## Záznam z porady

### ke zpracovávání Záměru projektu a Doprovodné dokumentace stavby

#### „Zřízení Žst. Česká Metuje“

která se uskutečnila dne **10.11.2022** formou on-line přenosu prostřednictvím aplikace MS-Teams.

Obr. 1 – výřez z kolejové situace v prostoru nástupiště

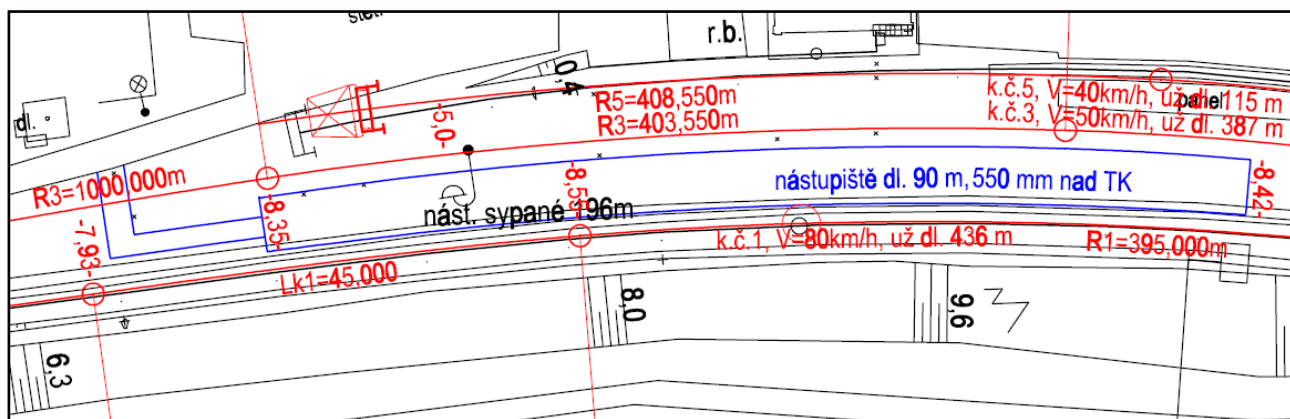
Šířka kolejiště je omezena u hlavní koleje skalním zářezem a z druhé strany u manipulační koleje stávajícím skladem s boční rampou. Z aktuálně dostupných mapových podkladů pro ZP a DD je patrné, že není možné dodržet osovou vzdálenost 6,0 m mezi manipulační kolejí č. 5 a předjízdou kolejí č. 3 tak, jak to bylo prezentováno na minulém poradě. Aby byla zachována prostorová rezerva řešení do dalších stupňů projektové přípravy, kdy bude aktualizováno zaměření stávajícího stavu, je navrženo snížení osově vzdálenosti mezi manipulační a dopravní kolejí na minimální hodnotu 5,0 m, tak jak to umožňují předpisy SŽ S11 a ČSN 73 6320. Změna osově vzdálenosti byla schválena zástupcem O13.

Změna byla provedena posunem koleje č. 3, čímž došlo ke zvětšení osově vzdálenosti mezi hlavními kolejemi až na hodnotu 8,5 m. V prostoru nástupiště je proměnná osová vzdálenost s minimálními hodnotami na začátku (8,35 m) a konci (8,42 m) nástupiště. Řešení je zobrazeno na Obr. 1.
